著者 會員 工学士 山 内 喜 之 助

扱て眞田博士の討議

図-3.

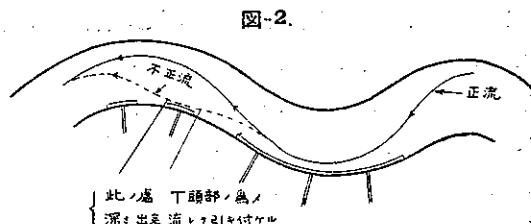
(11) 頭部水制工の高さを高くし猶ほ川の下流に當る方の頭部水制工上に杭打をせよとの仰であります。

頭部水制を低くしたのは上述の理由と幹部水制が少し高い爲に渴卷をなし砂を頭部水制裏に持つて来る働く豫想したのであります。幹部水制が上装工であると此の働きは幹部水制尖端裏に深みが同時に出來様としますが、杭打工で有る爲にその作用を減じ現場を見ますと図-3の如く砂の沈澱が出来て居ります、舊水制は石張上装工である爲にその下手は砂の沈澱が有りませぬ。
